Technical News

A-2017081

仕様変更のご案内

BN シリーズ用 エンドプレート　一部機種

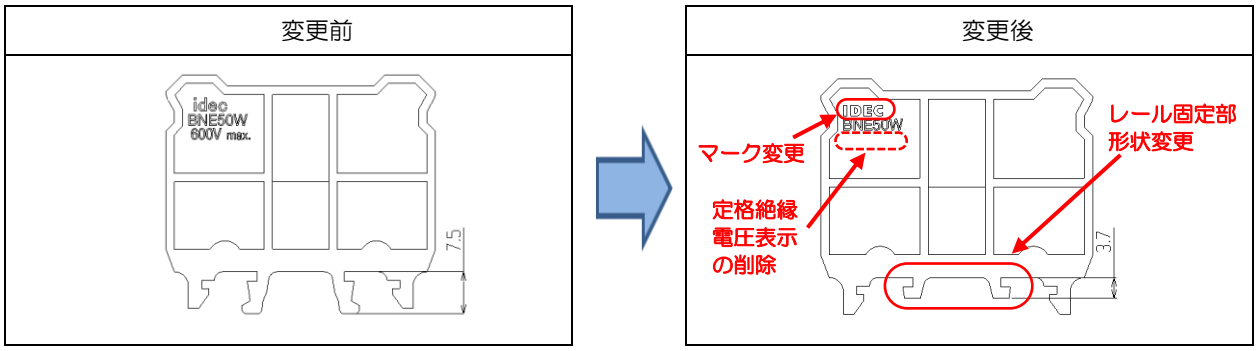
変更内容Ａ：端子台本体に定格絶縁電圧が表示されているため、エンドプレートの定格絶縁電圧表示を削除いたします。

変更内容Ｂ：金型更新により、IDEC マークおよびレール固定部を変更いたします。
